Service-Mitteilung AE 2944

Hier: Umstellung von 40 auf 240 Kanälen

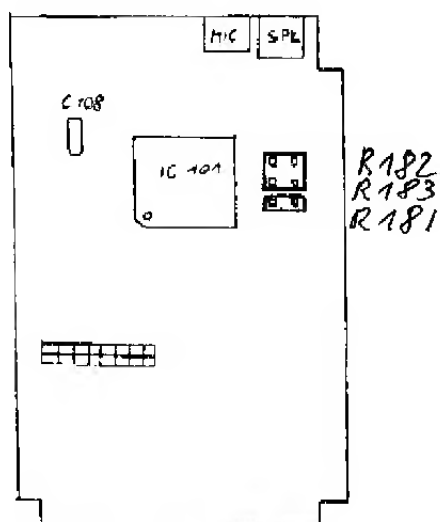
Auf der Prozessorplatine sind im Urzustand R182 und R183 komplett gebrückt, sowie R181 gebrückt. Für 240 Kanäle muß R183 und R181 komplett gebrückt werden, R182 darf nicht gebrückt sein. Siehe Zeichnung. Danach ist der Backup-Kondensator C108 zu entladen, damit die neue Einstellung wirksam wird.

Info: Die Prozessor-Platine ist von JPFXX0110-C auf JPFXX0110-D erneuert worden. Änderungen: Kondensator C150 hat nun einen neuen Platz neben R151 gefunden, beim C115 wurden 2 Kontakte nach außen geführt und R150 ist von 4,7 kOhm auf 1 kOhm verkleinert worden.
